Service Info

Zmiana materiału rolki prowadzącej 532 0111 10

Nr.Ref.: 532 0111 10

Foto 1: stara konstrukcja z metalicznego spieku

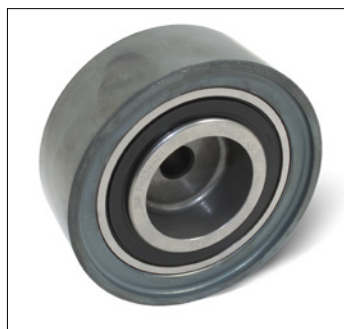
Foto 2: nowa metalowa konstrukcja

W ramach ciągłego rozwoju naszych produktów został zmieniony materiał bieżni rolki 532 0111 10.

Możliwe, że w okresie przejściowym w opakowaniach znajdować się będą obie wersje rolek.

Obie wersje rolek spełniają odpowiednie wymagania techniczne i mogą być używane bez żadnych ograniczeń zgodnie z przeznaczeniem podanym w katalogu.
